Rep No.B21051

富士電機機器制御株式会社
事業統括部

コマンドスイッチAH16,AH225,AG225シリーズ デザインに関連する変更のお知らせ

【AH16□-2 セレクタ】

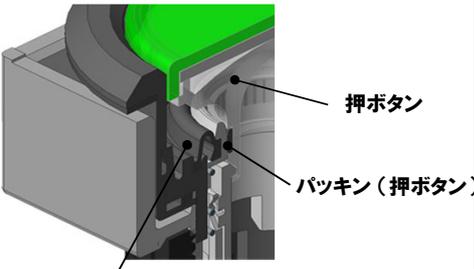
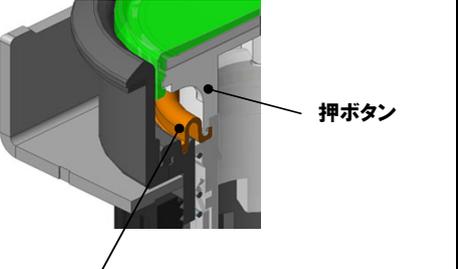
対象形式	従来品	変更品																								
ツマミ形セレクタ AH165-2P AH16P-2P (照光タイプは対象外)	<p>【外観】</p> <p>〈AH165-2〉 〈丸形〉</p>  <p>外径: φ25</p> <p>〈角形〉</p>  <p>外径: □25</p> <p>直線 円弧</p>  <p>ストレート</p>   <p>パネル突出量:24</p> <p>〈AH16P-2〉 〈丸形〉</p>  <p>外径: φ25</p> <p>〈角形〉</p>  <p>外径: □25</p> <p>矢印 凹凸形状</p>  <p>傾斜</p>   <p>パネル突出量:22</p> <p>【構造】</p>  <p>カバー</p> <p>ツマミ</p> <p>【材料】</p>

部品名	材料	部品名	材料	ツマミ(AH165-2)	PBT	ツマミ(AH165-2, AH16P-2共通)	PBT	ツマミ(AH16P-2)	POM			カバー	PBT			フレーム	PBT	フレーム	PBT	ローゼット	PBT	ローゼット	PBT	<p>【外観】</p> <p>〈AH165-2・AH16P-2 共通〉 〈丸形〉</p>  <p>外径: φ24</p> <p>〈角形〉</p>  <p>外径: □24</p> <p>直線 ストレート</p>  <p>傾斜</p>   <p>パネル突出量:24</p> <p>【構造】</p>  <p>ツマミ</p>
部品名	材料	部品名	材料																							
ツマミ(AH165-2)	PBT	ツマミ(AH165-2, AH16P-2共通)	PBT																							
ツマミ(AH16P-2)	POM																									
カバー	PBT																									
フレーム	PBT	フレーム	PBT																							
ローゼット	PBT	ローゼット	PBT

【AH22□ AG225 照光押しボタン、押しボタン】

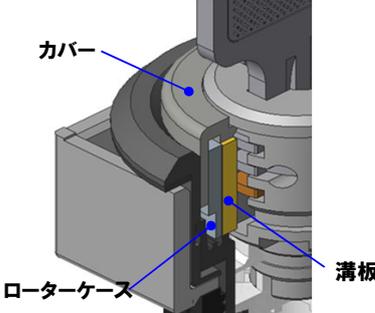
対象形式	従来品	変更品																																								
照光押しボタン AH225-FL, EL AG225-FL, EL AH22P-FL, EL (ネオンタイプは対象外)	<p>【外観】</p> <div style="display: flex; justify-content: space-around;"> <div style="text-align: center;"> <p>〈AH225, AH22P〉</p> <p>照光面: φ 17 外 径: φ 28</p> </div> <div style="text-align: center;"> <p>〈AG225〉</p> <p>照光面: □17 外 径: □28</p> </div> </div> <div style="display: flex; justify-content: space-around; margin-top: 10px;"> <div style="text-align: center;"> <p>〈平形〉パネル突出量 2.5</p> </div> <div style="text-align: center;"> <p>カラーチップ 光沢表面</p> </div> </div> <div style="display: flex; justify-content: space-around; margin-top: 10px;"> <div style="text-align: center;"> <p>〈突形〉パネル突出量 6</p> </div> <div style="text-align: center;"> <p>パッキン外径: φ 27.8</p> </div> </div> <p>【構造】</p> <div style="display: flex; justify-content: space-around;"> <div style="text-align: center;"> <p>押ボタン パッキン(押ボタン) パッキン(押棒)</p> </div> <div style="text-align: center;"> <p>押ボタン パッキン</p> </div> </div> <p>【材料】</p>

部品名	材料	部品名	材料	カラーチップ(丸平、丸突、角平、角突)	PMMA	カラーチップ(丸平、丸突、角平、角突) 従来品とは若干色合いが異なります。	PAR	記名板(丸平、丸突、角平、角突)	PMMA	記名板(丸平、丸突、角平、角突)	PMMA			拡散板(丸、角)	PMMA	押ボタン(丸、角 照光・非照光共用)	PC	押ボタン(丸、角 照光専用)	PBT	パッキン(押ボタン用)	NBR	パッキン(押ボタン、押棒一体形)	シリコン	パッキン(押棒用)	NBR			フレーム	PBT	フレーム	PBT	ベゼル(丸、角)	PBT	ベゼル(丸、角)	PBT	パネル押え	PC	パネル押え	ステンレス	<p>照光面積の拡大</p> <div style="display: flex; justify-content: space-around;"> <div style="text-align: center;"> <p>〈AH225, AH22P〉</p> <p>照光面: φ 18.3 外 径: φ 26</p> </div> <div style="text-align: center;"> <p>〈AG225〉</p> <p>照光面: □18.3 外 径: □26</p> </div> </div> <div style="display: flex; justify-content: space-around; margin-top: 10px;"> <div style="text-align: center;"> <p>〈平形〉パネル突出量 2</p> </div> <div style="text-align: center;"> <p>カラーチップ 押面に緩いカーブ 表面にシボ</p> </div> </div> <div style="display: flex; justify-content: space-around; margin-top: 10px;"> <div style="text-align: center;"> <p>〈突形〉パネル突出量 5.5</p> </div> <div style="text-align: center;"> <p>パッキン外径: φ 25.6</p> </div> </div>
部品名	材料	部品名	材料																																							
カラーチップ(丸平、丸突、角平、角突)	PMMA	カラーチップ(丸平、丸突、角平、角突) 従来品とは若干色合いが異なります。	PAR																																							
記名板(丸平、丸突、角平、角突)	PMMA	記名板(丸平、丸突、角平、角突)	PMMA																																							
		拡散板(丸、角)	PMMA																																							
押ボタン(丸、角 照光・非照光共用)	PC	押ボタン(丸、角 照光専用)	PBT																																							
パッキン(押ボタン用)	NBR	パッキン(押ボタン、押棒一体形)	シリコン																																							
パッキン(押棒用)	NBR																																									
フレーム	PBT	フレーム	PBT																																							
ベゼル(丸、角)	PBT	ベゼル(丸、角)	PBT																																							
パネル押え	PC	パネル押え	ステンレス
